V043/2023

**Vyjádření k existenci teplárenských zařízení v zájmovém území pro stavbu :**  
**“Kino Kosmos, Třinec – rekonstrukce venkovního pláště budovy“**

Kino Kosmos, Třinec -  
rekonstrukce  
venkovního pláště  
budovy  
parc. č. 2486, 2487; k.ú.  
Lyžbice (771104).  
Číslo stavebního úřadu:

Koordinátní situační výkres

PROFIL VÝKOPU

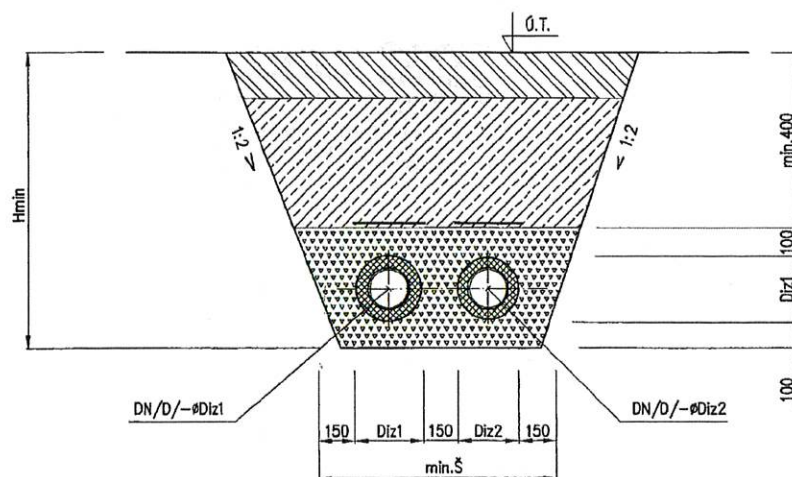
- **výkopové práce v ochranném pásmu horkovodu se musí provádět ručně**
- před zásypem HV prokazatelně kontaktovat odpovědného pracovníka DTT a.s.
- **výsledek kontroly před zásypem bude zapsán do stavebního deníku stavby a bude podmínkou k udělení souhlasu ke kolaudaci stavby se strany DTT a.s.**

- v případě narušení výstražné fólie či pískového lože vedení, zastavit v daném úseku práce a prokazatelně kontaktovat zástupce Distribuce tepla Třinec, a.s.

- při křížení a souběhu vedení musí být dodržena norma ČSN 736005
- při křížení požadujeme vést nové nebo rekonstruované inženýrské sítě pod trubkami horkovodu, TUV DTT a.s. v příslušné chrániče, hloubku uložení potrubí je nutné ověřit v dotčeném úseku vedení sondami ručním výkopem na náklady investora stavby.

PRÍLOHA 8.2

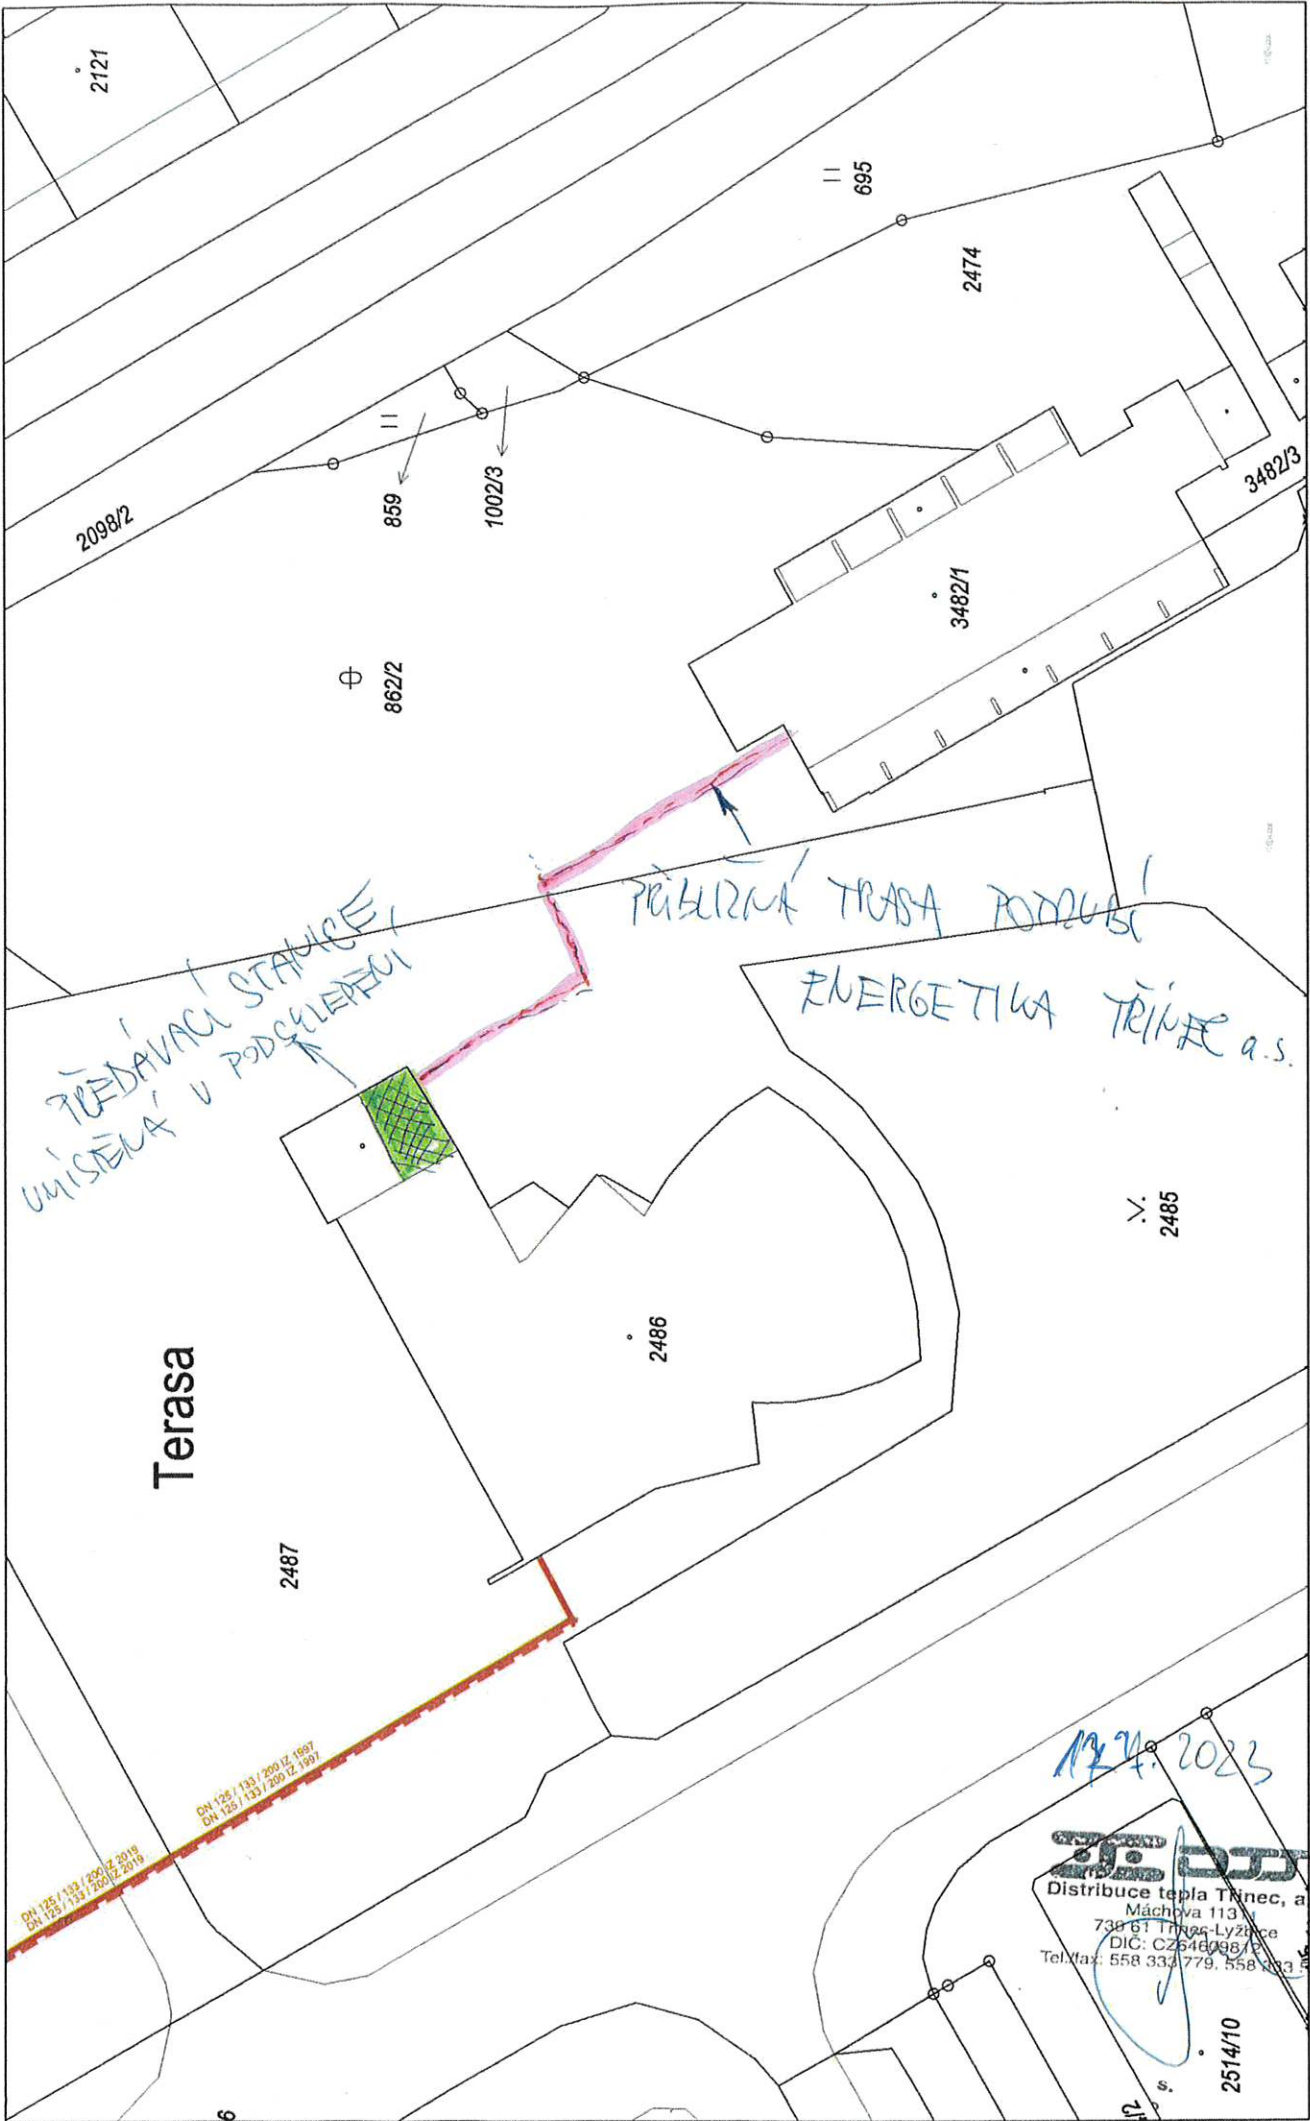
— Sdělujeme Vám, že v zájmovém území vyznačeném na Vámi zaslaném situačním výkresu k.ú. Lyžbice, parcely 2486 a 2487, **se nacházejí** teplárenská zařízení v majetku naší společnosti DTT, a.s. – viz. situační mapa příloha č.2.

SOCHASÍME SE STAVBOU.
